Informazioni sul prodotto - Pastiglie per freni Toyota | HELLA

Pastiglie per freni Toyota

8DB 355 014-881 sostituisce 8DB 355 013-741

Nuova attribuzione delle pastiglie dei freni

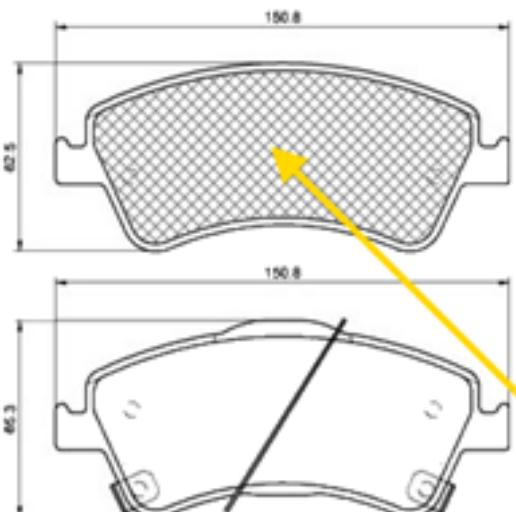
La pastiglia 8DB 355 013-741 / T1747 è sostituita dalla pastiglia 8DB 355 014-881 / T1905.

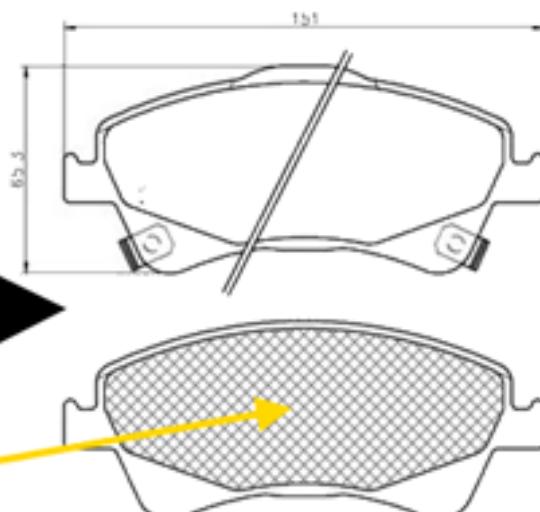
La differenza visibile tra entrambe le guarnizioni dei freni è la forma modificata della guarnizione di attrito (A).

8DB 355 013-741 / T1747 (old)

8DB 355 014-881 / T1905 (new)
